ODPOWIEDZI NA PYTANIA WYKONAWCÓW

dot.: postępowania o udzielenie zamówienia sektorowego w trybie przetargu nieograniczonego prowadzonego na podstawie ustawy z dnia 29 stycznia 2004 r. Prawo zamówień publicznych, którego przedmiotem jest „Budowa publicznego terminalu promowego w Porcie Gdynia”, numer sprawy: ZNU-227/27/JG/ZTR-614/11/383/PK/2018

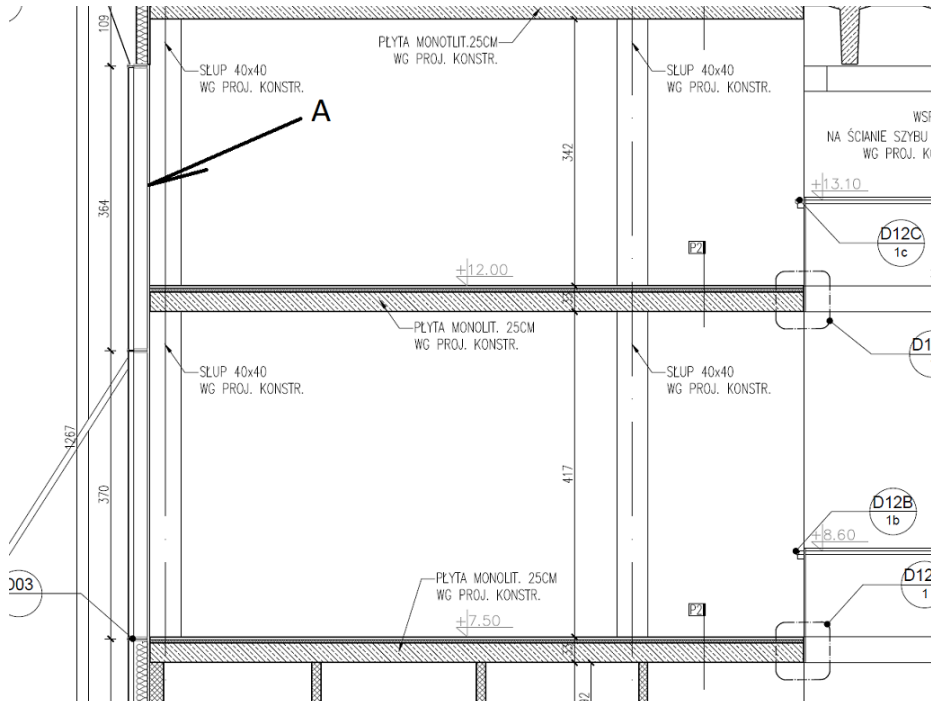
Prosimy o informację czym jest element (zaznaczony na rysunkach poniżej jako „A”) widoczny na rzutach i przekrojach jako dwie linie biegnące wzdłuż szklanych fasad.

Miejsce styku stropu z fasadą należy wykonać zgodnie z rysunkiem PW_R_01_AR_D03F ujętym w Projekcie Wykonawczym branży architektonicznej.

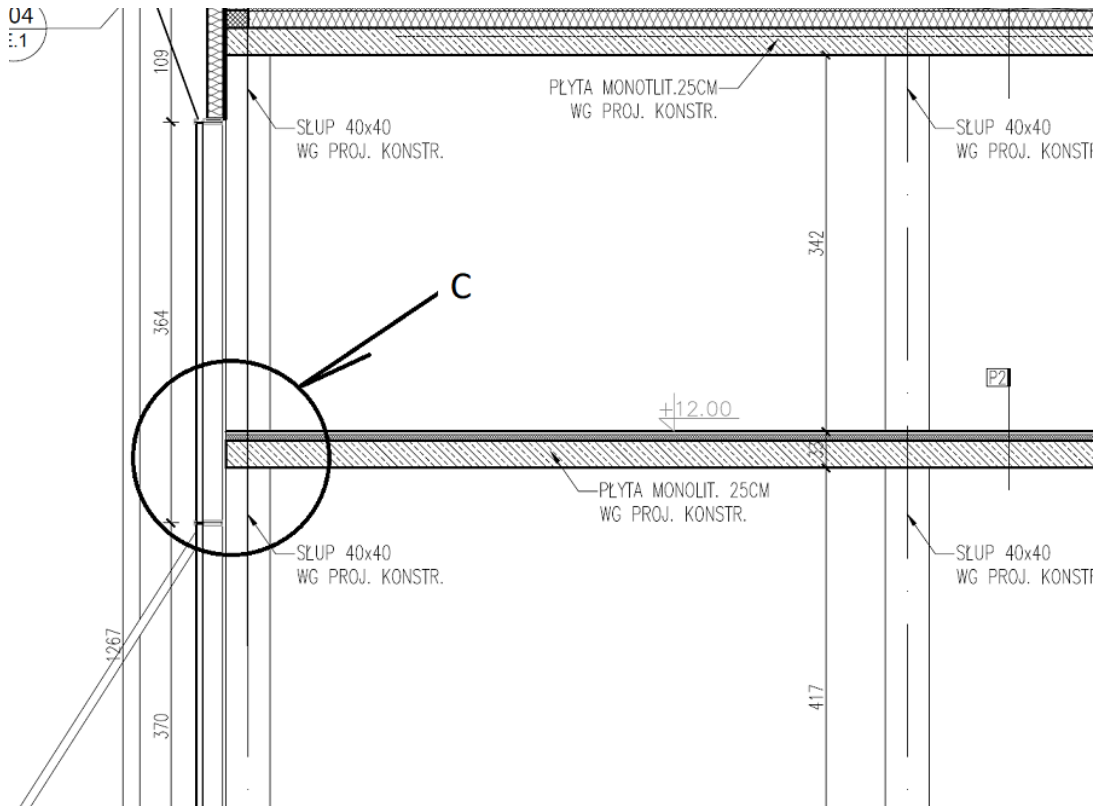
Jeżeli element „A” z pytania nr. 1, okaże się być krawędzią profilu aluminiowego fasady a nie jak podejrzewamy elementem ściennym, prosimy o informację jak należy zabezpieczyć lub wypełnić pustą przestrzeń pomiędzy fasadą a czołem stropu.

Miejsce styku stropu z fasadą należy wykonać zgodnie z rysunkiem PW_R_01_AR_D03F ujętym w Projekcie Wykonawczym branży architektonicznej.

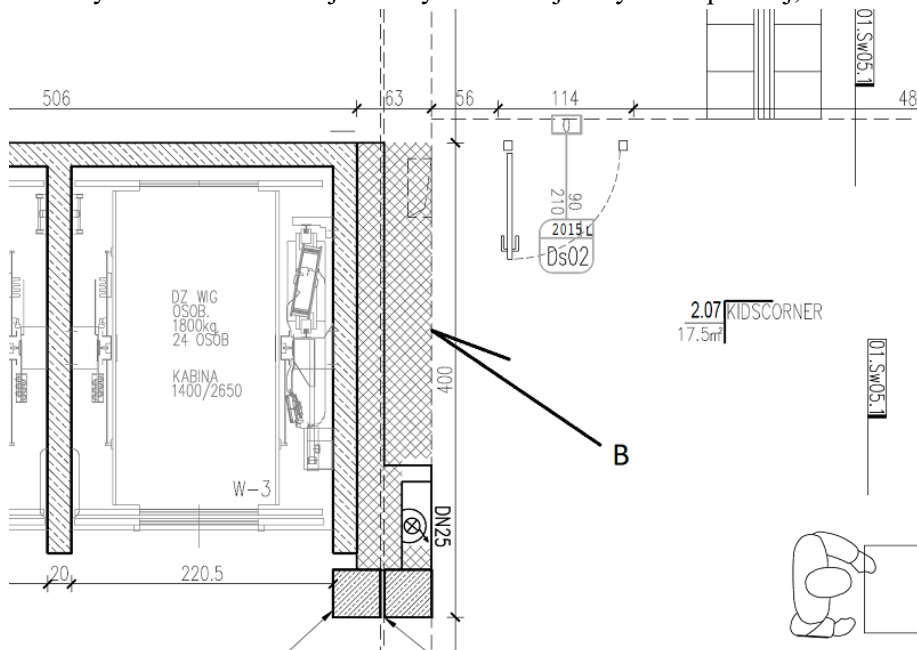
Prosimy o określenie rodzaju ściany widocznej na rysunku poniżej, oznaczonej jako „B”.

Wskazaną ścianę należy wykonać jako 01Sw03.7 (ściana instalacyjna) wg opisu na rysunku architektonicznym.
